**Avis sur le projet d'exploitation  
d'une unité de méthanisation  
à CONGY (51)  
de la société DIGEO**

n°MRAe 2019APGE61

Nom du pétitionnaire	DIGEO
Commune(s)	CONGY
Département(s)	Marne (51)
Objet de la demande	Demande d'autorisation d'exploiter une unité de méthanisation
Date de saisine de l'Autorité Environnementale	27/05/19

- Gestion des effluents

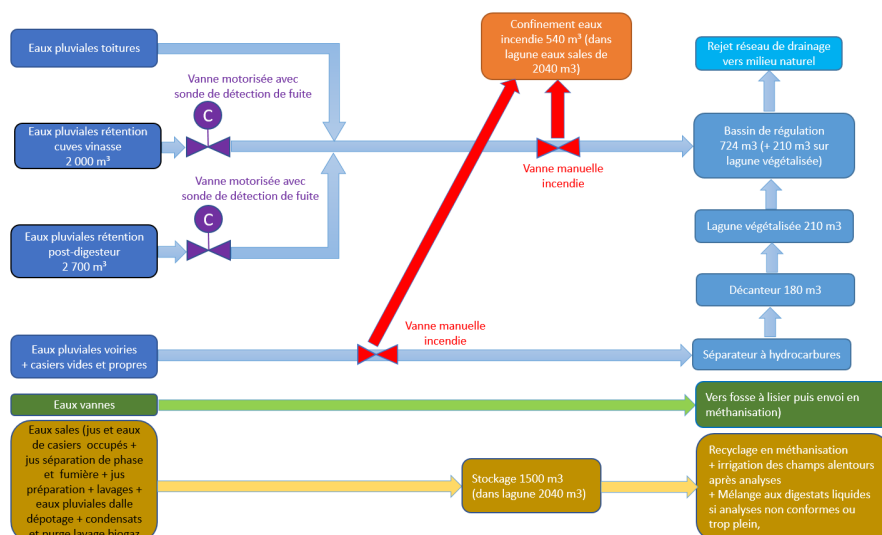
Le schéma interroge :

- est-il vraiment souhaitable de mélanger les eaux sales non conformes aux digestats liquides ? Ne s'agit-il pas de dilution ?
- à quoi correspondent les eaux issues des casiers vides et propres ?
- un rejet direct des eaux pluviales sur rétentions vers le milieu ne présente-t-il pas un risque en cas de fuites des cuves ?

**L'Autorité environnementale recommande au pétitionnaire d'ajouter un plan de gestion des eaux sales au schéma de gestion et de compléter le plan des installations en localisant le dispositif de rétention mis en place en cas de déversement accidentel du post-digesteur.**

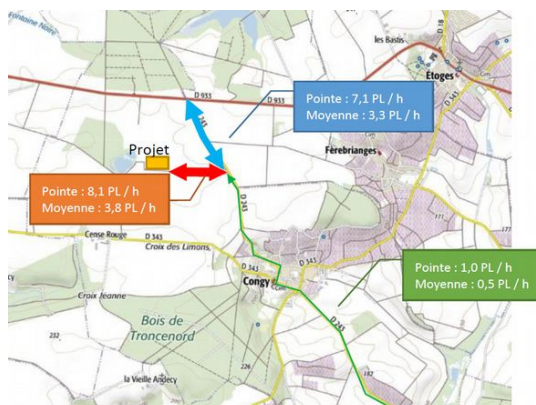
Ce déplacement vers l'ouest (cf. carte), justifié par la proximité des habitations de Congy, conduit à un rapprochement vers l'étang des loups (situé désormais à 100 m).
